COMMUNE DE CAUTERETS
(Hautes-Pyrénées)

**RAPPORT D'EXPERTISE GÉOLOGIQUE
CONCERNANT LE CAPTAGE A.E.P. DU MARCADAU
POUR ALIMENTER LE REFUGE WALLON (Club Alpin Français)**

par
Professeur Bernard PEYBERNÈS
Hydrogéologue Agréé

Toulouse, le 13 septembre 2002

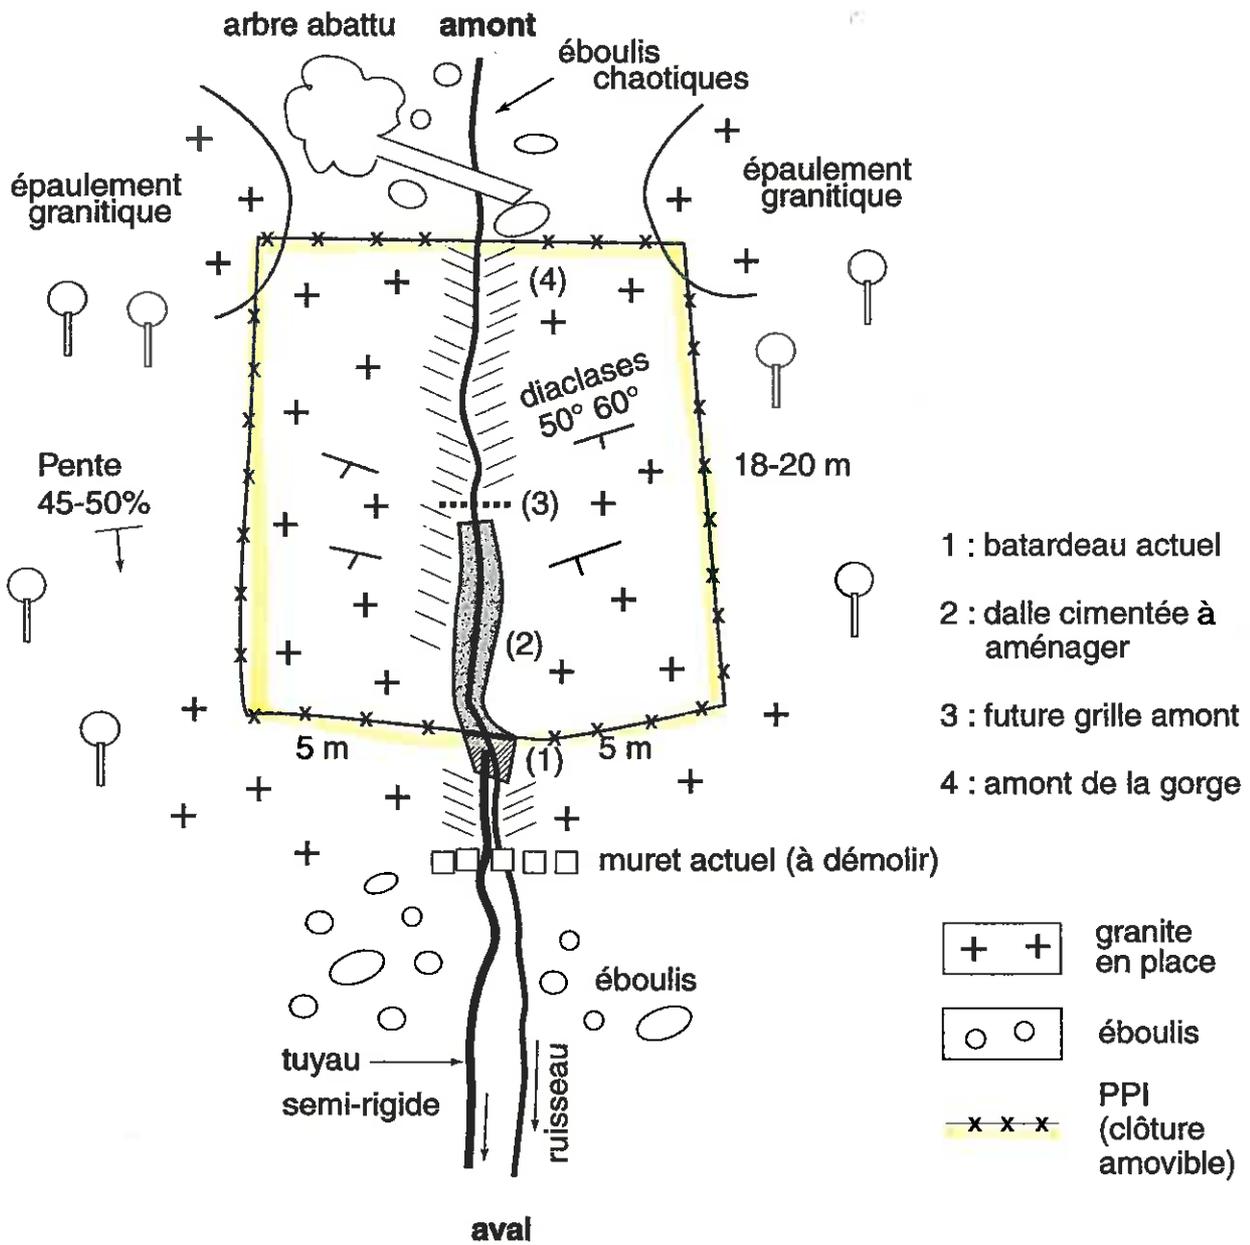
4) on établira un périmètre de protection immédiate (PPI) secteur subrectangulaire d'une largeur de 10 m (base = bas de pente, centrée sur le captage) et d'une hauteur de 18-20 m environ (avec le ruisseau comme axe de symétrie, l'amont étant la limite inférieure des éboulis chaotiques). Ce périmètre sera clôturé par une clôture légère (à double câble, à 50 cm et 1 m de hauteur, et poteaux amovibles de 1,50 m plantés dans des trous bétonnés préparés à l'avance) qui pourra être enlevée en hiver. Cette clôture devra empêcher tout passage, en particulier de moutons, isards et bovidés. Elle sera inspectée régulièrement par le gérant du refuge ;

6) on établira un périmètre de protection rapprochée (PPR) correspondant à un triangle équilatéral dont le sommet (aval) correspond au captage et à la base (amont) au replat du Turon de la Croutz, c'est-à-dire la courbe de niveau 2040 m. Dans ce périmètre englobant le bassin versant du ruisseau, les contraintes très strictes formulées dans le règlement du Parc National seront rigoureusement respectées, ce qui limite les pollutions en grand ;

En plan

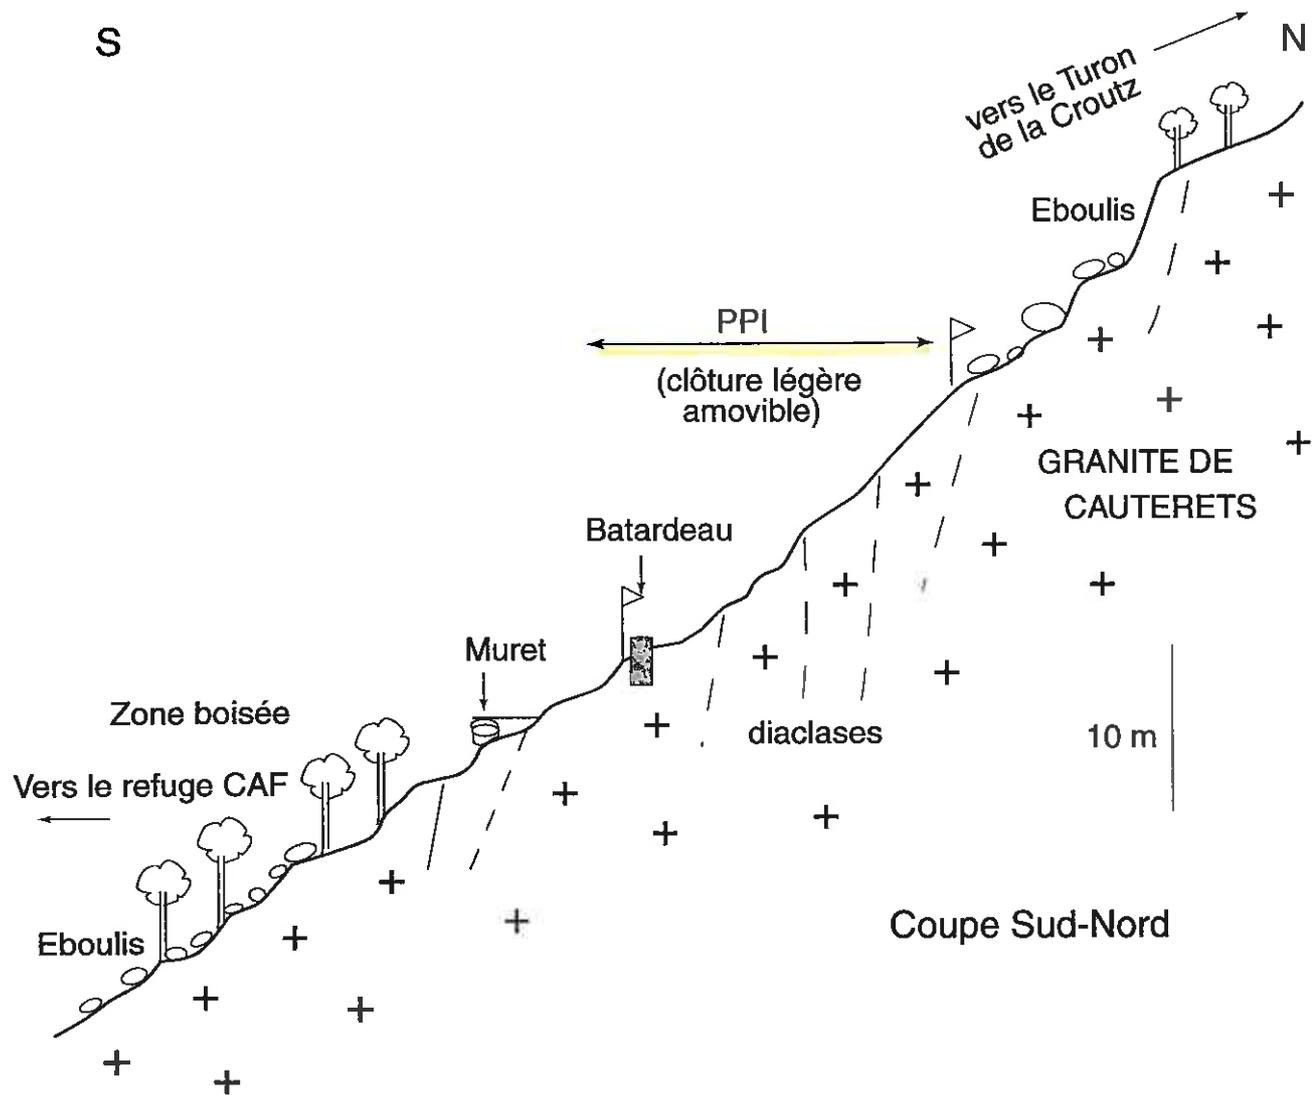
2) on protégera le captage actuel par une dalle de ciment couvrant le fond de la gorge, sur 8 m en amont, munie d'une grille de protection pour arrêter, toujours en amont, végétaux et animaux et laisser passer l'eau du ruisseau ;
